**Efni: Ofanflóðavarnir ofan Bíldudal. Viðbrögð við umsögnum vegna framkvæmda við ofanflóðavarnir ofan Bíldudals; Stekkjargil/Gilsbakkagil og Milligil.**

Mynd 1. Fjarlægðir garðs frá vegi.

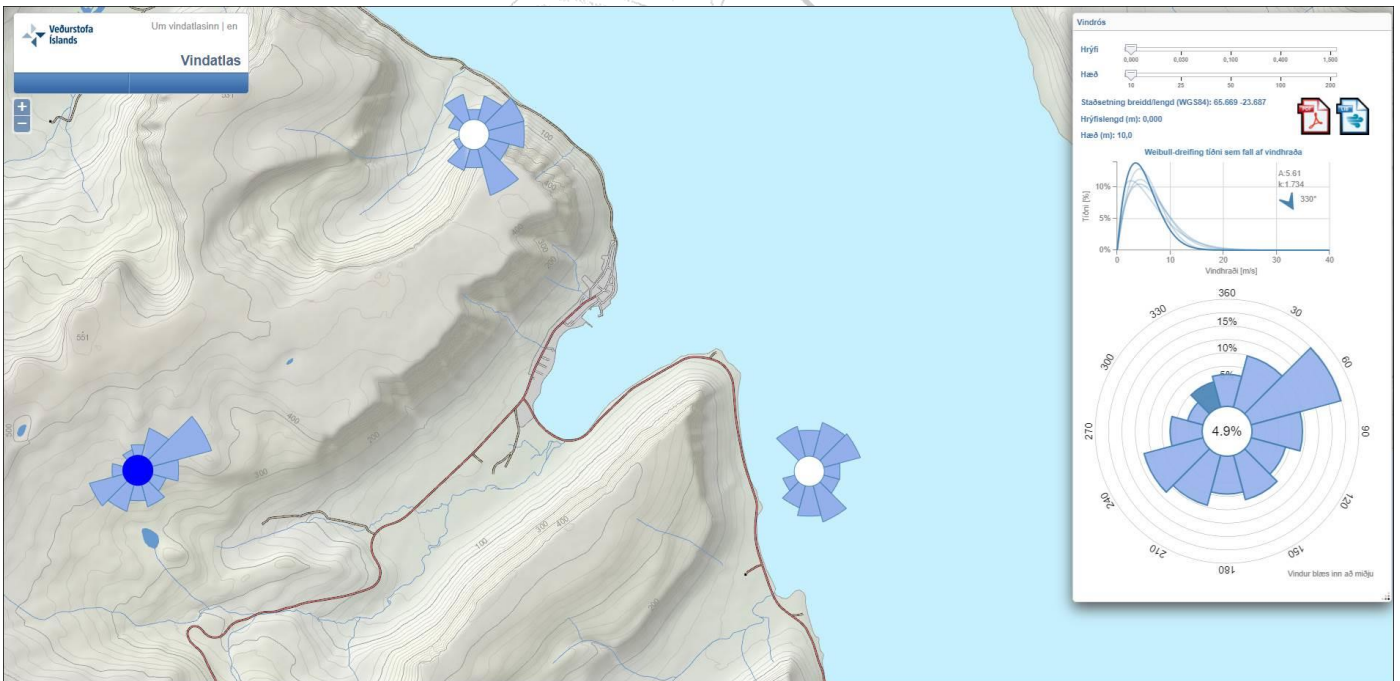
Vegagerðin telur að nægilega vel sé gert grein fyrir helstu framkvæmdarþáttum og telur þá viðbót sem bætt var við framkvæmdina ekki líkleg til að fela í sér umtalsverð umhverfisáhrif vegna umfangs, eðlis eða staðsetninga. Hins vegar bendir Vegagerðin á að kanna þurfi hvort verði meiri snjósöfnun á vegum vegna garðanna.

*Í punkti 1 kemur fram að í stuttan tíma í óalgengum NV áttum geti safnast snjór hlémegin við garða (mynd 2). Almenn á við um hvassar vindáttir að skjólsvæði og snjósöfnun nær að hámarki (5-10)H frá varnargarði, þar sem H er hæð varnargarðs. Á mynd 1 er þessi fjarlægð skoðuð sem er: 40-140 m, fyrir 4-14 m háa garða. Hús og trjágróður neðan garða leiðir svo til þess að þessi vegalengd styttest.*

Út frá þessu er ekki hægt að útiloka að viðbótarsnjósöfnun geti náð út að Dalbraut við Dalbraut 30, eða á þeim kafla sem varnargarðurinn er 14 m hár. Áhrifsvæði: 70-140 m. Fjarlægð í veg: 90 m. Annarsstaðar nær áhrifsvæði garðs á snjósöfnun ekki út að vegi. Þar sem NV-áttir eru óalgengar, hár vindhraði fylgir þeim sjaldan og gróður og hús eru milli garðs og vegar á þessum kafla má draga þá ályktun að áhrif aukinnar snjósöfnunar á Dalbraut verði óveruleg.
